Název toku: **Smědá**

ID úseku IDVT CEVT: **10100084_1**

Úsek toku: Ves, Boleslav - Víška, ř. km 0,000 - 23,000

Vyjádření k jednotlivým kapitolám technické zprávy hydraulického výpočtu:

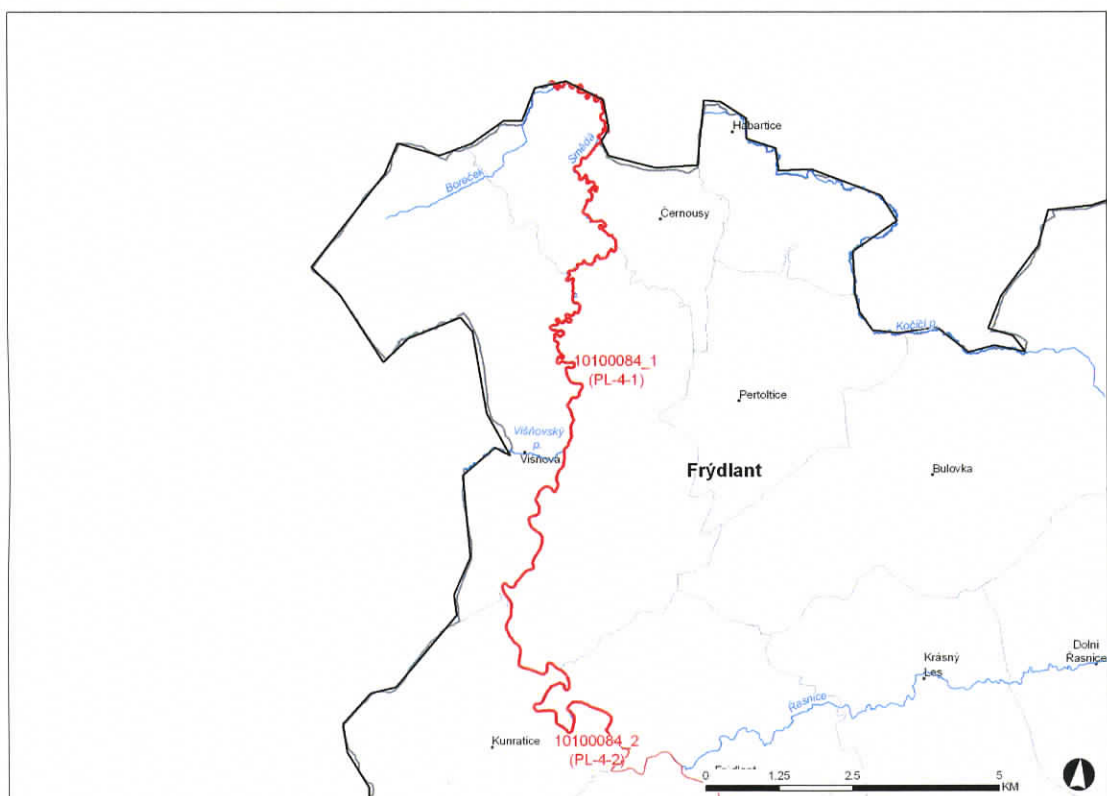
Proudění v řešeném úseku Smědé má od Liščího vrchu na sever prakticky plošný charakter se zaplavenou inundací. Za těchto podmínek byla využita větevná síť, takže i v tomto případě jednorozměrná schematizace vystihuje charakter proudění v toku. Na toku se nacházejí příčné stavby, které mohou být vzhledem k charakterem toku náchylné k utváření blokád plávim neseným za povodně tokem. Je tedy nutné při vyhodnocování povodňových rizik komentovat případné vlivy místních blokád na spolehlivou funkci objektů mostů při odvádění povodňových průtoků. Jedná se o obytnou zástavbu a občanskou vybavenost (Víska, Předlánce). Při analýze povodňových rizik je vhodné zhodnotit a komentovat vliv nádrží a rozlivných území, neboť průběh povodně bude ve skutečnosti poněkud zmíněn při uvážení nestacionarity jevů (přerony a boční nádrže - Dubový rybník, Meandry Smědé, rozlivy pod Minkovicemi).

Úsek toku: Frýdlant - Raspenava, ř. km 23,000 - 36,000

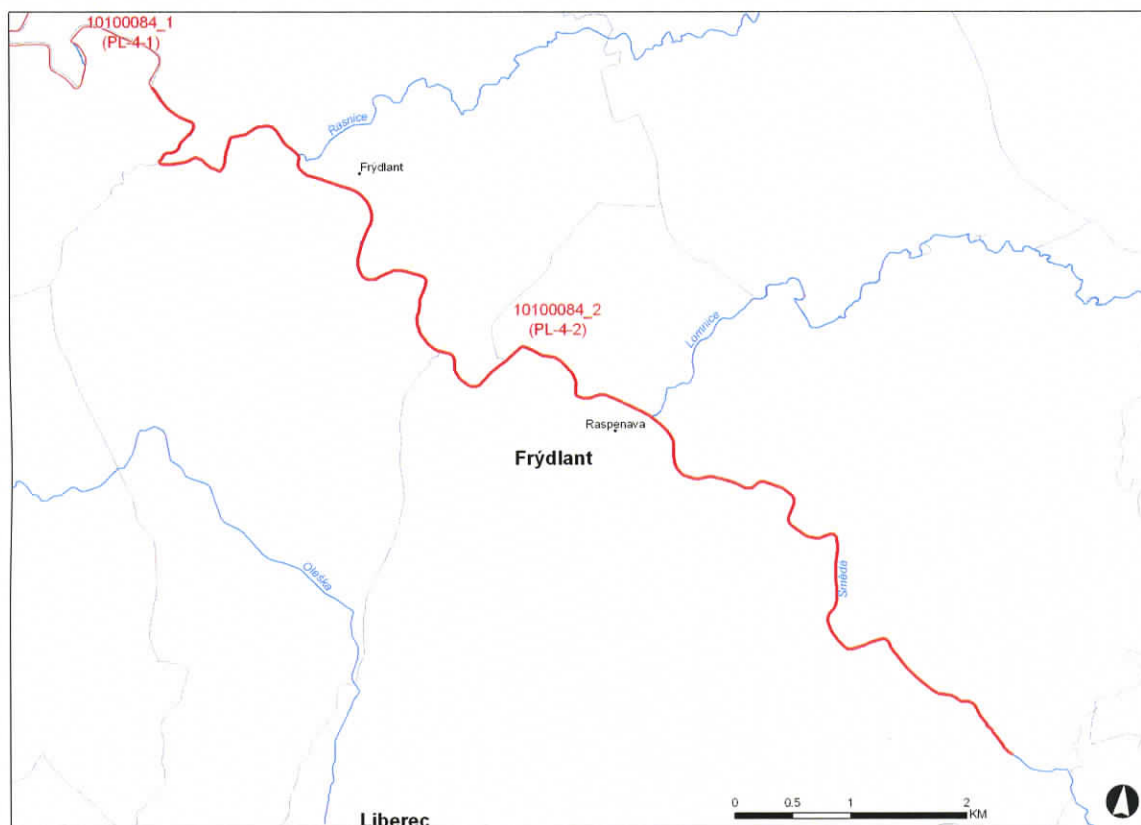
Jednorozměrná schematizace v modelu proudění vystihuje charakter toku - úzké údolí bez výrazných rozlivů. V souvislosti se silnou urbanizací území podél toku (celý úsek je v rozsahu Frýdlant - Hejnice v přímém kontaktu se zástavbou) a záplavového území a v souvislosti s velkým množstvím příčných objektů na toku je nutné při vyhodnocování povodňových rizik komentovat případné vlivy místních blokáží na spolehlivou funkci objektů mostů při odvádění povodňových průtoků. Jedná se zejména o obytnou zástavbu a občanskou vybavenost (Frýdlant - jižní část, Raspenava - od soutoku s Lomnicí proti proudu) a průmyslové plochy (Frýdlant - západ a Zámecký okres, Raspenava - Luh).
